Modulo per la presentazione delle osservazioni per i piani/programmi/progetti sottoposti a procedimenti di valutazione ambientale di competenza statale

ID: Codice procedura (ID_VIP/ID_MATTM): 12691

“Progetto di un impianto eolico denominato "Pitigliano" ubicato nei comuni di Pitigliano (GR) e Sorano (GR) costituito da 20 (venti) aerogeneratori di potenza nominale 7,0 MW per un totale di 140,0 MW con relative opere connesse ed infrastrutture indispensabili”

TESTO DELLE OSSERVAZIONI

Immagine 1. Vincoli ex art. 136 del CBC dal PIT della Regione Toscana e zona approssimativa dove è progettato l'impianto industriale.

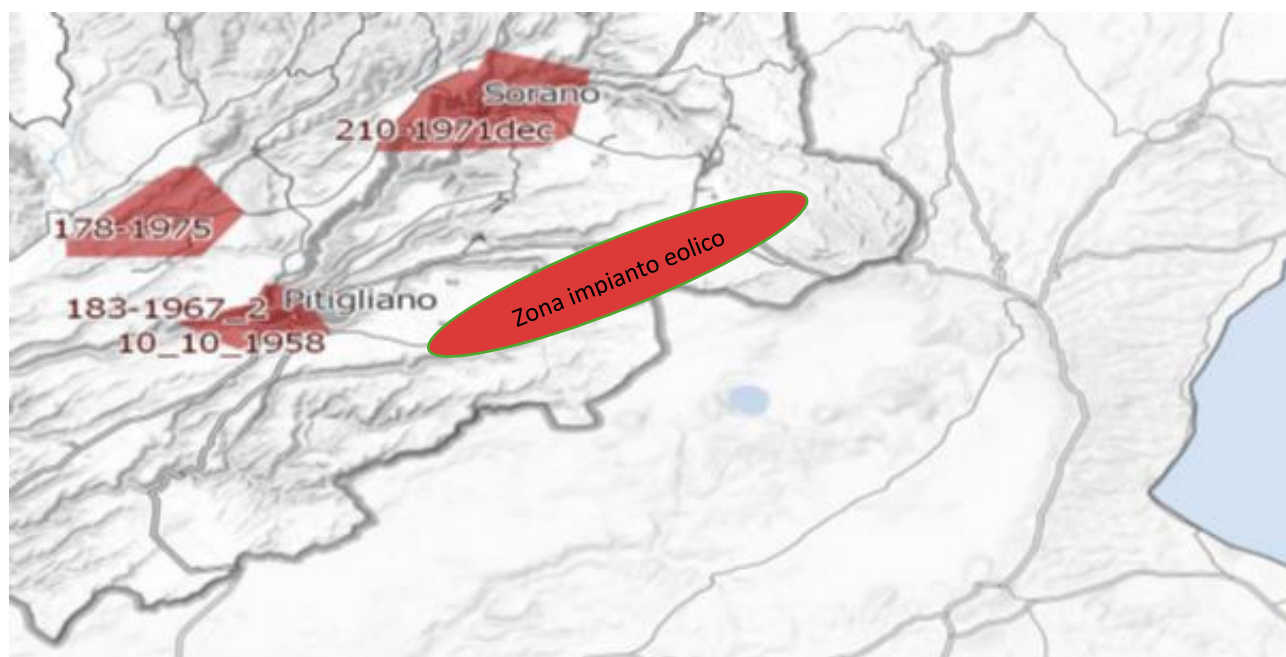
Al contrario si evidenzia che l'impianto eolico industriale citato non solo ricadrebbe con tutti e 20 gli aerogeneratori all'interno delle fasce di rispetto di 3 km di due vincoli paesaggistici di notevole interesse pubblico esistenti nella Regione Lazio e con una parte di essi nel vincolo paesaggistico del Centro abitato di Sorano (GR) quindi in aree non idonee all'installazione di impianti di energia rinnovabile. Addirittura, alcuni aerogeneratori sarebbero ubicati a poche centinaia di metri dai perimetri dei due vincoli paesaggistici laziali ex art 136 del CBC.

Inoltre, come sostiene la Proponente parte dell'impianto si verrebbe a trovare a 3,5 km dal centro abitato di Sorano. Infatti, tre degli aerogeneratori WTG 08, 09, 10 sono addirittura all'interno delle fasce di rispetto dei 3 km del suo vincolo paesaggistico di notevole interesse pubblico ex art 136 del CBC. Si evidenzia che così si crea

un'ulteriore incompatibilità con la tutela del Paesaggio.

Immagine 3. Cumulo di una parte di impianti eolici, fotovoltaici e geotermici industriali in progettazione ed esistenti intorno all’eolico industriale “Pitigliano”.

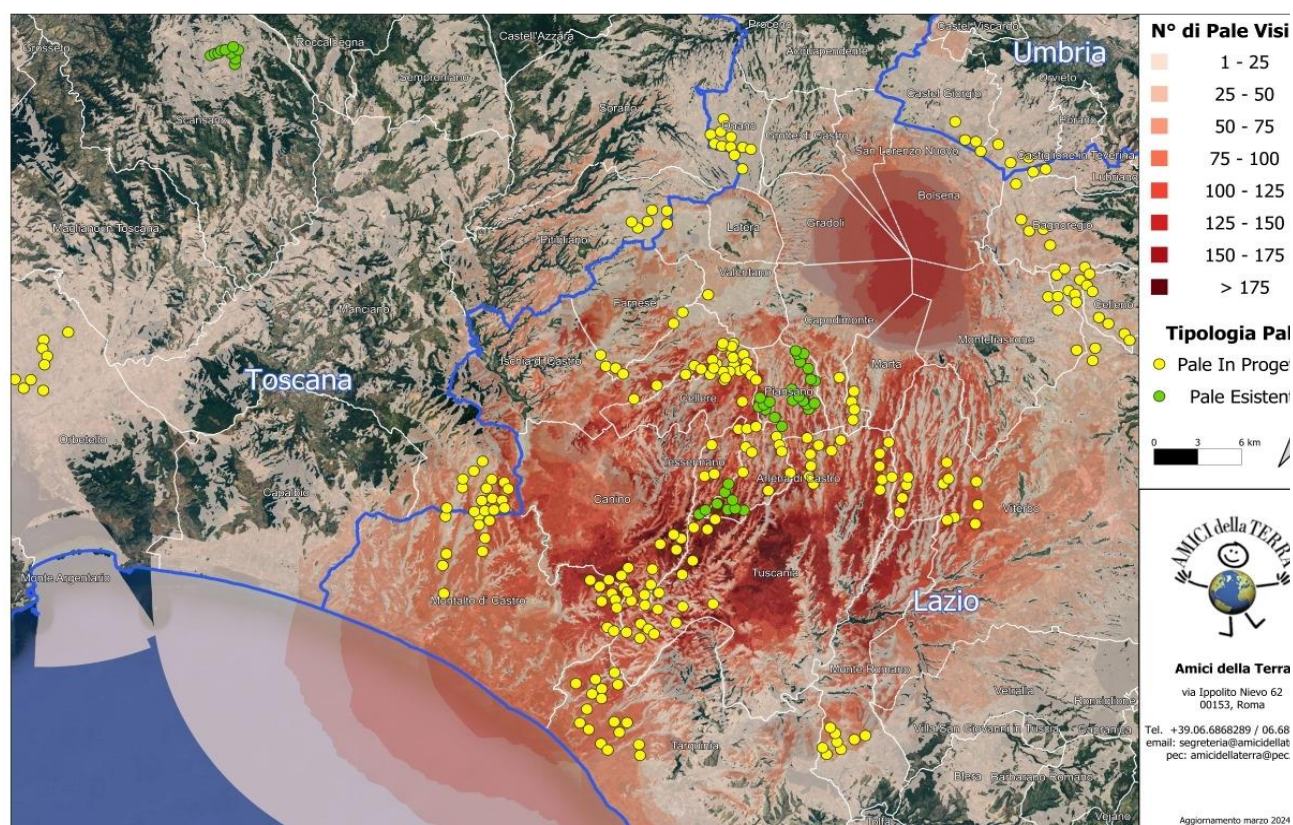
Beni Culturali “*Ambito paesaggistico, geologico e geomorfologico dell’orlo della caldera di Latera ...*” Non vengono nemmeno citati gli impianti eolici in progetto al MASE, il “Rempillo” (6 aerogeneratori) e un altro in verifica amministrativa di 14 aerogeneratori e 72, 6 MW. Ad oggi nei territori di Pitigliano, Sorano e in quello limitrofo potenzialmente potrebbero essere insediati 40 aerogeneratori alti 200 metri e larghi 170. Ma la proponente non cita neanche altri impianti che creerebbero il cumulo e quindi maggiore impatto. Infatti, sul territorio della “Città del Tufo” (Sorano e Pitigliano) impatterebbero anche l’impianto eolico “Montarzo” di Onano con 13 aerogeneratori con le dimensioni ricordate, l’altro eolico industriale nel territorio di Valentano con sette aerogeneratori (stesse dimensioni), gli impianti di Farnese con un minieolico di 3 Torri alte 60 metri già installate in località Poggio del Crognolo e l’impianto eolico industriale “Vallerosa” (7 aerogeneratori alti 200 metri e larghi 158 metri) in procedura VIA presso la Regione Lazio. Inoltre, altri impianti del minieolico già presenti a Valentano, Cellere e Piansano e due progetti eolici industriali con le stesse dimensioni (200 m x 170 m) nel Comune di Ischia di Castro. La valutazione del cumulo non prende neanche in considerazione gli impianti industriali di fotovoltaico e agrivoltaico in progetto a Farnese, Valentano, Ischia di Castro, Cellere. L’impianto geotermico in procedura Via al MASE, progettato nella Caldera di Latera. Quindi è stata effettuata una valutazione del potenziale impatto cumulativo non veritiera a dispetto di quanto affermato dalla proponente che sostiene di aver preso in considerazione uno spazio di 10 km intorno al suo impianto per gli impatti che si creerebbero.

Si ribadisce che le aree in cui verrebbe installato l’impianto eolico industriale “Pitigliano” sono tutelate da diverse leggi e da diversi vincoli che si trovano sia a ridosso dello stesso, sia nelle aree intermedie e vaste.

OSSERVAZIONE N.12

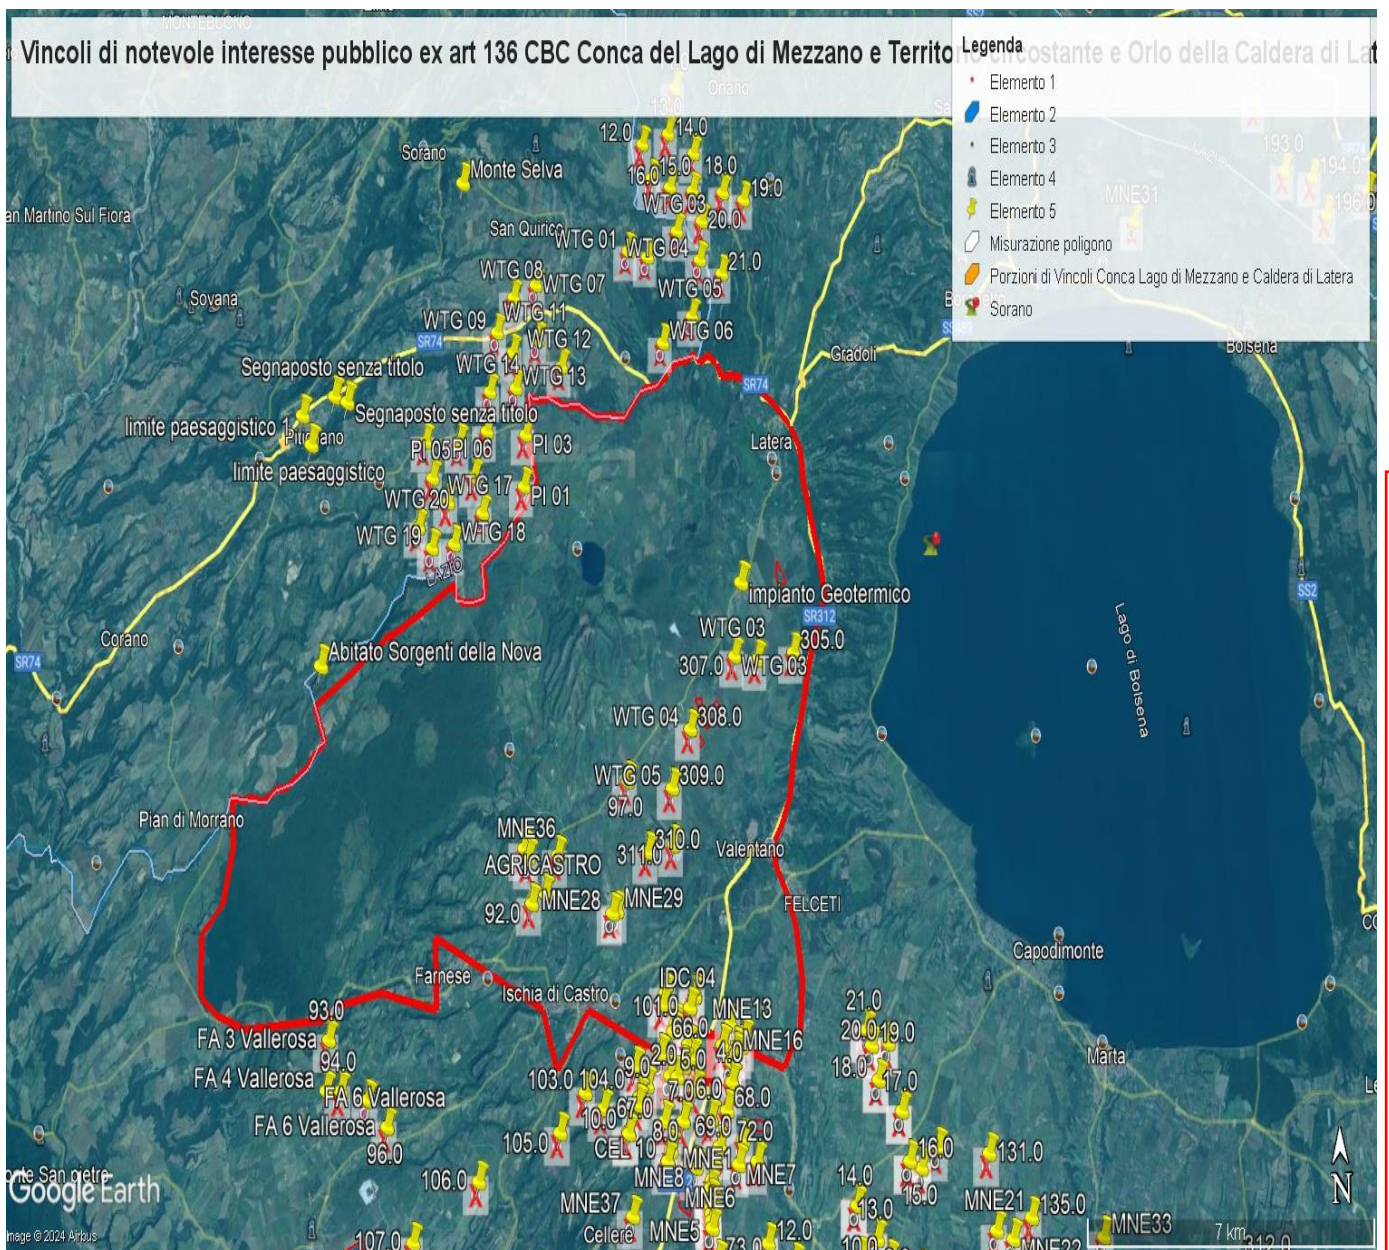
- 1) Lo studio presentato dal proponente nel "Report anemologico" si è basato su dati di parametri meteorologici estratti da un modello di rilevamento virtuale Virtual Met Mast (Vortex ERA - 5 series). Lo studio non riporta che tale modello sia stato validato con misure in sito. Una validazione del modello con misure rilevate sul posto per almeno un anno/ un anno e mezzo dovrebbe essere necessaria per garantire l'accuratezza della produzione energetica stimata.

- 2) Lo studio presentato nel "Report anemologico" riporta valori incoerenti di produzione energetica lorda e netta.
 - a. Nel paragrafo 5.2, Energy calculation, si stabilisce che usando il software Open Wind e il Wake Model Deep Array Eddy Viscosity, la produzione lorda dell'impianto risulta essere di 146,97GWh/anno, la produzione netta 143,59GWh/anno.
